An die Stadt Augsburg
Stadtplanungsamt
Rathausplatz 1
86150 Augsburg

Augsburg, den 07.02.2020

Stellungnahme zum Bebauungsplan Nr 671 „Westlich der Wernhüterstraße“,

Städtebaulicher Entwurf, Büro Arnold Consult AG in Zusammenarbeit mit Landschaftsarchitekturbüro Möhrle, Stand August 2019 maßstabsfrei

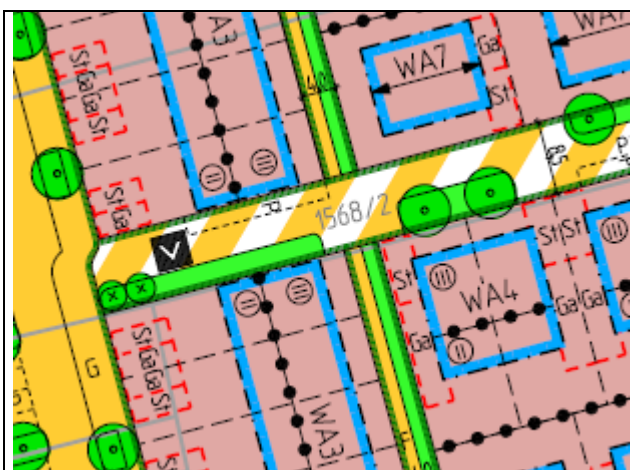
wir lehnen den Bebauungsplan in der vorliegenden Form ab. Die vorgesehene Bebauung ist nicht flächensparend und nicht zukunftsweisend.

Ein Teil des Baugebietes ist für mehrstöckigen Geschosswohnungsbau vorgesehen, hier soll vermutlich auch das Mehrgenerationenhaus und das Betreute Wohnen stattfinden. Der größte Teil des Baugebietes ist für Einfamilienhäuser, sehr viele davon freistehend, vorgesehen. Am Anfang ziehen vermutlich bevorzugt junge Familien ein. Aber auch diese werden älter, die Kinder ziehen aus, manche älter werdenden Bewohner bekommen gesundheitliche Probleme und können die Treppen nur schlecht bewältigen. Für diesen nicht unwahrscheinlichen Fall, ist ein Reihen- oder Doppelhaus, dessen Wohnfläche sich auf 3 Stockwerke verteilt, und das auch nach dem Auszug der irgendwann erwachsenen Kinder nicht in zwei Wohneinheiten unterteilt werden darf, alles andere als zukunftsweisend. Zukunftsweisend wäre, von vornherein so zu planen, dass später eine barrierefreie Erdgeschosswohnung abgeteilt werden könnte, oder im Obergeschoss ein Appartement für Studenten abgetrennt würde. Leider schließt diese Möglichkeit der Bebauungsplan von vornherein aus.

Warum werden eigentlich Einzel- und Doppelhäuser an die Familien mit nicht so hohem Einkommen vergeben, warum sind Reihenhäuser ausgeschlossen?

Die viel zu vielen freistehenden Einfamilienhäuser werden mit der umgebenden Siedlungsstruktur begründet. Für die Dachform gilt diese Orientierung an den Nachbarbauten offensichtlich nicht.

Leider überwiegen im Baugebiet mit über 70 Einheiten die freistehenden Einfamilienhäuser, die nach 4 Seiten gedämmt werden müssen, damit sie nicht allseits Wärme abstrahlen. Danach kommen fast so viele Doppel- und Reihenhäuser, energetisch im Prinzip vorteilhafter, die aber dann eine Generation später von 1 bis 2 Personen bewohnt werden, weil sie nicht in 2 Wohneinheiten geteilt werden dürfen.
